**Vollzug des Baugesetzbuches (BauGB);
Vorhabenbezogener Bebauungs- und Grünordnungsplan
„Bürger – Freiflächen - Photovoltaikanlage Priesendorf“
Gmkg. Priesendorf, Gemeinde Priesendorf
Beteiligung der Träger öffentlicher Belange nach § 4 Abs. 1 BauGB
PRI2201-BBP**

Gemeinde Priesendorf, vorhabenbezogener Bebauungs- und Grünordnungsplan „Bürger - Freiflächen - Photovoltaikanlage Priesendorf“

**Frühzeitige Beteiligung der Träger öffentlicher Belange an der Bauleitplanung gemäß §3(1)i.V.m. § 4 (1) BauGB
Bauleitplanung der Gemeinde Priesendorf
Aufstellung einer 6. Änderung des Flächennutzungsplanes der Gemeinde Großbardorf
Aufstellung eines Bebauungsplanes Freiflächen - Photovoltaikanlage Priesendorf**

**Vorhabenbezogener Bebauungs- und Grünordnungsplan „Bürger - Freiflächen - Photovoltaikanlage Priesendorf“
Gemeinde Priesendorf, Landkreis Bamberg
Frühzeitige Beteiligung gem. § 4 Abs. 1 BauGB**

Ausschnitt BSK, überdurchschnittliche regionale Ackerzahlen rot markiert

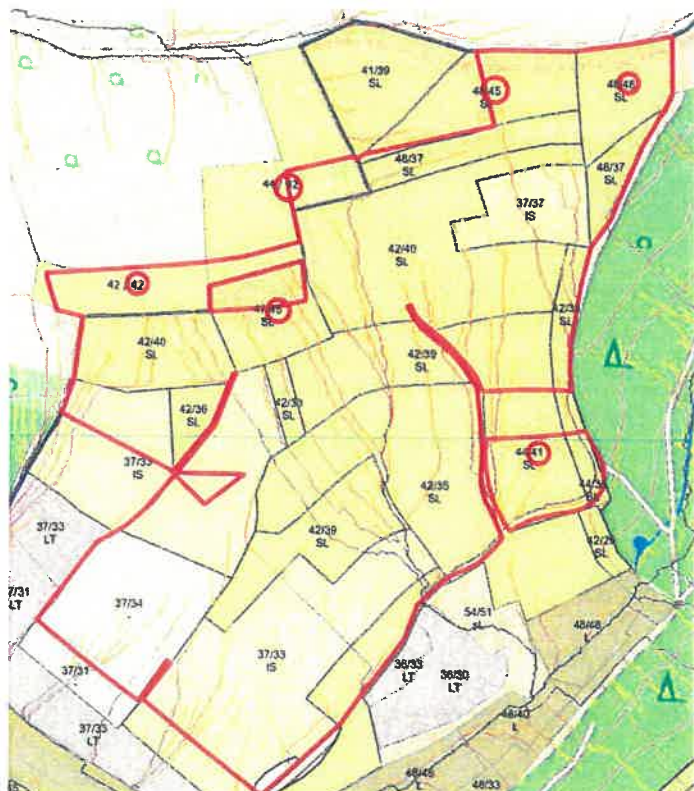
- Wasserschutzgebiete (§ 51 ff. WHG) und Heilquellenschutzgebiete (§ 53 WHG), sofern für die betreffende Schutzzone entgegenstehende Anordnungen gelten, und nicht eine Befreiungslage herbeigeführt werden kann
 - ⇒ Diese liegen hier nicht vor
- Böden mit sehr hoher Bedeutung für die natürlichen Bodenfunktionen gemäß § 2 Abs. 2 Nr. 1 BBodSchG.
 - ⇒ Diese liegen hier nicht vor.
- Landwirtschaftliche Böden überdurchschnittlicher Bonität
 - ⇒ **Diese liegen untergeordnet vor.**

Der Landkreis Bamberg hat nach der Anlage der oben genannten Vollzugshinweise einen Durchschnittswert bei der Ackerzahl von 40 (hier anzuwenden, da fast ausschließlich Ackerflächen betroffen sind) und eine Grünlandzahl von 44. Vor allem im nördlichen Plangebiet liegen **Böden mit regional überdurchschnittlich hohen Ackerzahlen** vor, die im Regelfall nach Nr. 1 der Anlage zum Schreiben 52b-U4521-2020/1-67 **Ausschlussflächen für PV-Anlagen** darstellen.
